「ハンドバルブ」 仕様変更のご案内

ハンドバルブ BVHVU、BVHV

2. 仕様変更箇所

① 外観形状・キャップレバーの刻印変更前後

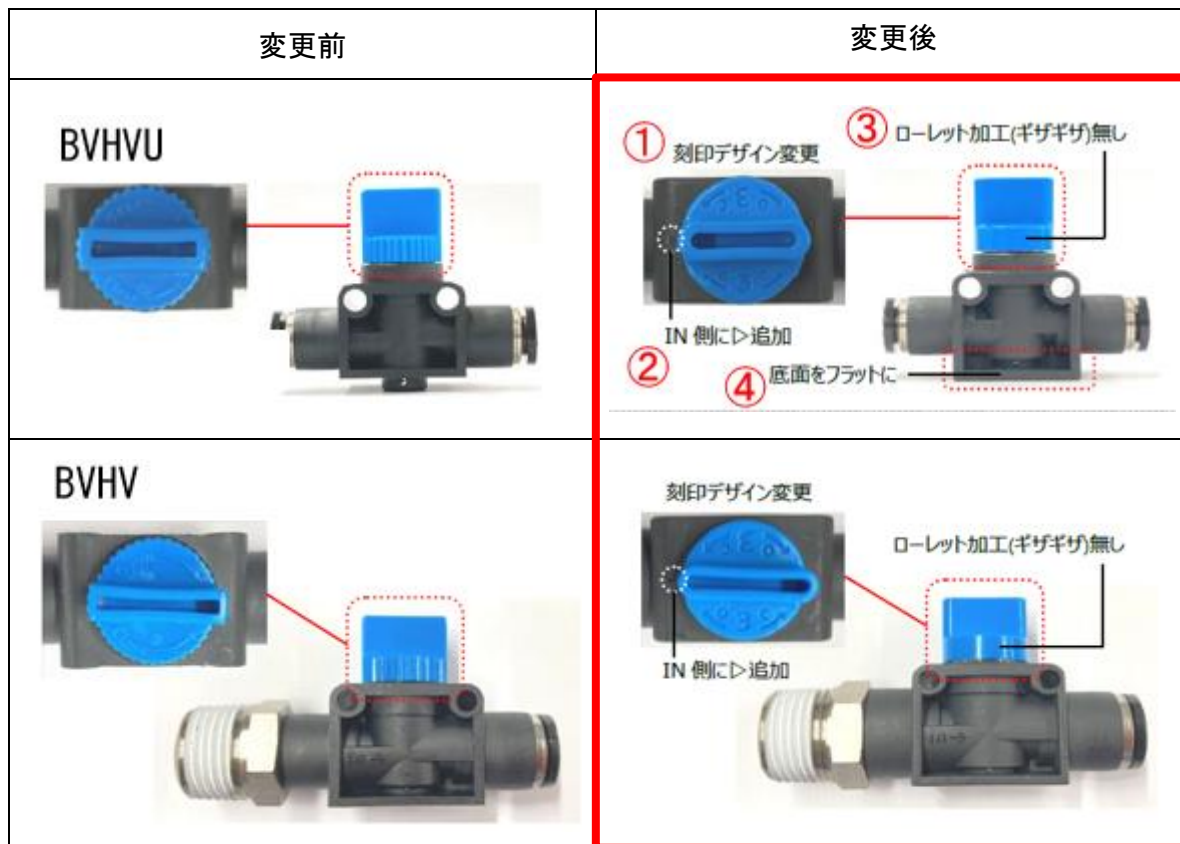
① 外観形状・キャップレバーの刻印変更：刻印が大きくなり見やすくなりました。

② 一部寸法・有効断面積・質量の変更前後

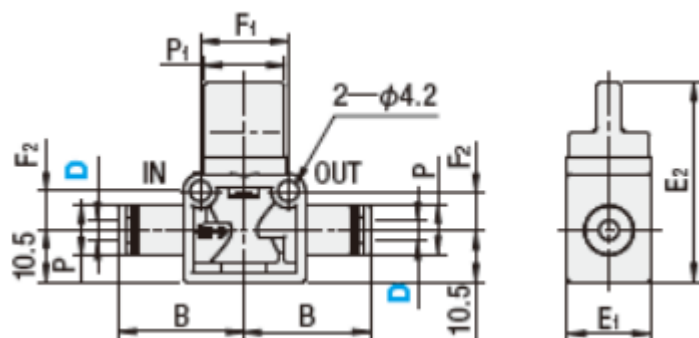
② 一部寸法・有効断面積・質量の変更：流量増加および軽量化いたしました。

※取付穴位置・取付穴ピッチ、本体高さに変更はございません。

・ BVHV (一部寸法・有効断面積・質量の変更)

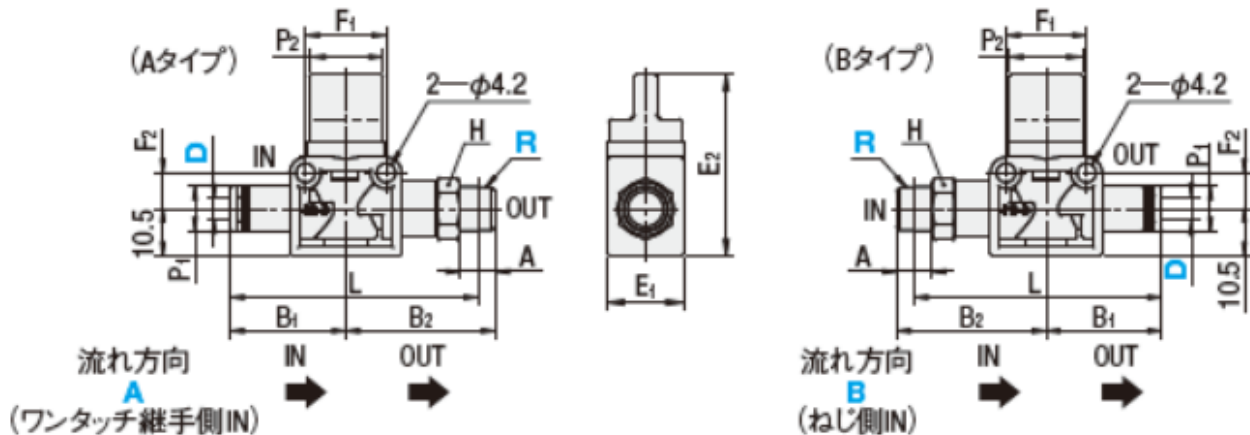
(変更前)

型式		R (PT) 選択	L	B ₂	H (二面 幅)	有効断面積 (mm ²)		質量 (g)
Type	チューブ 外径 (mm) D					Aタイプ	Bタイプ	
BVHV	6	1 (R1/8)	55.9	33.5	14	7.5	8.3	34
		2 (R1/4)	56.8	36.5		7.7	8.5	40
		3 (R3/8)	58.3	38.3	17	7.5	8.2	53
	8	1 (R1/8)	57.2	33.5	14	8.7	8.9	35
		2 (R1/4)	58.2	36.5		8.9	8.9	41
		3 (R3/8)	59.7	38.3	17	8.6	8.9	54
	10	2 (R1/4)	68.7	42.5	17	16.2	16.6	62
		3 (R3/8)	69.4	43.5		16	16.9	71
		4 (R1/2)	70.5	46.5	21	15.7	16.5	93
	12	2 (R1/4)	71.4	42.5	17	16.3	17	66
		3 (R3/8)	72.1	43.5		16.3	17.1	74
		4 (R1/2)	73.2	46.5	21	16.1	16.8	96

(変更後)

型式		R(PT) 選択	L	B ₂	H(二面 幅)	有効断面積 (mm ²)		質量 (g)
Type	チューブ 外径 (mm) D					Aタイプ	Bタイプ	
BVHV	6	1 (R1/8)	55.9	33.5	12	7.5	8.1	29
		2 (R1/4)	56.8	36.5	14	8	8.6	34
		3 (R3/8)	58.5	38.5	17	8	8.8	46
	8	1 (R1/8)	57.2	33.5	12	8.9	9.1	30
		2 (R1/4)	58.2	36.5	14	9.8	10	36
		3 (R3/8)	59.9	38.5	17	10.1	10.3	46
	10	2 (R1/4)	68.7	42.5	14	14.5	15.6	49
		3 (R3/8)	69.4	43.5	17	16.3	16.8	60
		4 (R1/2)	70.5	46.5	21	16.8	17.5	83
	12	2 (R1/4)	71.4	42.5	14	14.4	15.7	53
		3 (R3/8)	72.1	43.5	17	16.5	17.1	63
		4 (R1/2)	73.2	46.5	21	16.9	17.7	86
